国への確認事項への回答

令和6年8月23日
原子力規制庁

質問9) 阿多鳥浜テフラ及び刈羽テフラの標高分布について

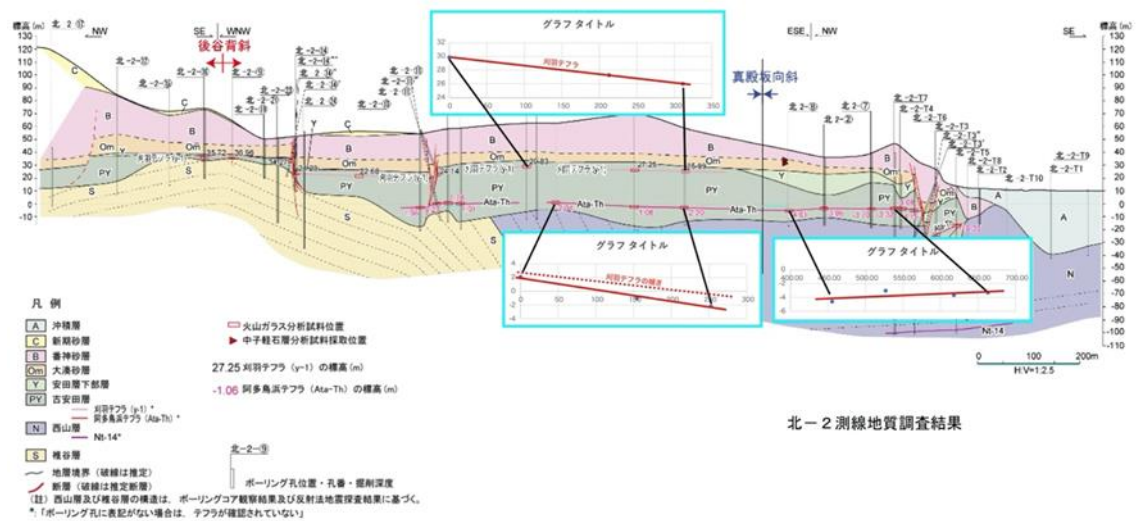
質問に対し、「群列ボーリング調査の結果による断面図を基に、阿多鳥浜テフラがほぼ水平に分布し、・・・」との回答でした。東京電力からもほぼ水平であるとの回答でした。しかし、東京電力の資料に基づいて、断層による影響を受けている可能性のない範囲で、テフラの標高分布のグラフ(図1)を作成すると、真殿坂向斜を挟んで逆の勾配を示すように見えること、刈羽テフラより阿多鳥浜テフラの傾きが大きいように見えることから、阿多鳥浜テフラと刈羽テフラを累積的に変形させる真殿坂向斜の活動が、僅かではあります、あるように見えます。これについてはどのように説明されますか。中越沖地震の際の東西方向の地殻変動(国土地理院などのSAR解析など)との整合性についても説明してください。

ちなみに、東京電力は藤橋40と刈羽テフラが約20万年前の火山灰で高位段丘の堆積物に挟在されているとしていますが、これに対し、約12-13万年前の火山灰で中位段丘の堆積物に挟在されているとする研究論文もあります。後者に従えば、約12-13万年前以降、真殿坂向斜が成長したことを示すこととなります。

○真殿坂断層は、耐震重要施設の設置位置に分布しないことから、「震源として考慮する活断層」に該当するの否かについて、審査において確認しています。

○東京電力は、反射法地震波探査結果から、寺泊層下部に挟在するSタフ（約-2km～-3km）に収斂し地下深部に連続しないことから、真殿坂断層が「震源として考慮する活断層」には該当しないと評価しており、審査において、その評価の妥当性を確認しています。

○そのため、御指摘のテフラの標高分布を用いた真殿坂断層の活動性評価及びテフラの標高分布と中越沖地震の際の東西方向の地殻変動（国土地理院などのSAR解析など）との整合性までは、審査において確認していません。
